**Richtlinie**  
**über gestalterische und bauliche**  
**Anforderungen im Ensemblebereich der**  
**Stadt Landshut**

**Ergänzungen**  
der  
**Freunde der Altstadt Landshut e.V.**  
**Stand 5. Februar 2020**

Ergänzung/Kommentierung der Richtlinie über gestalterische und bauliche Anforderungen

Regierungsstraße 571:

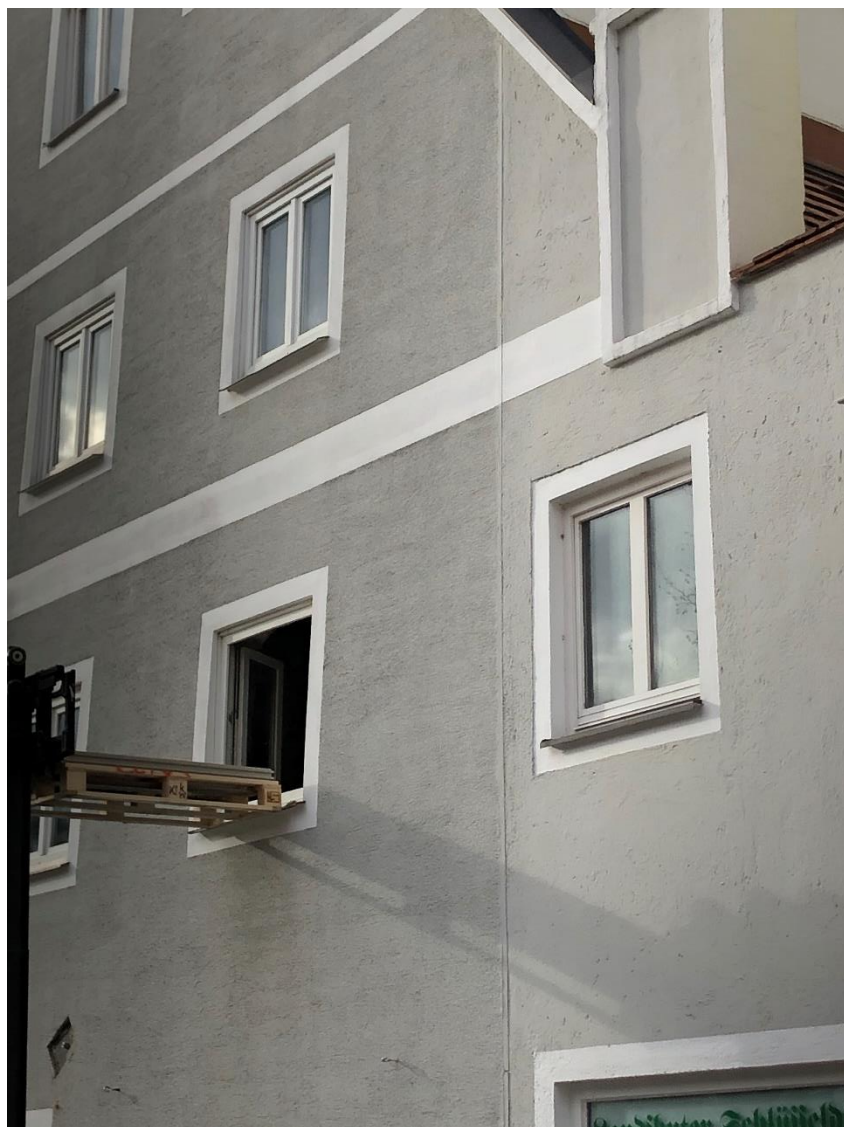
deutlich zu großes Dachflächenfenster im Sichtbereich von St. Jodok
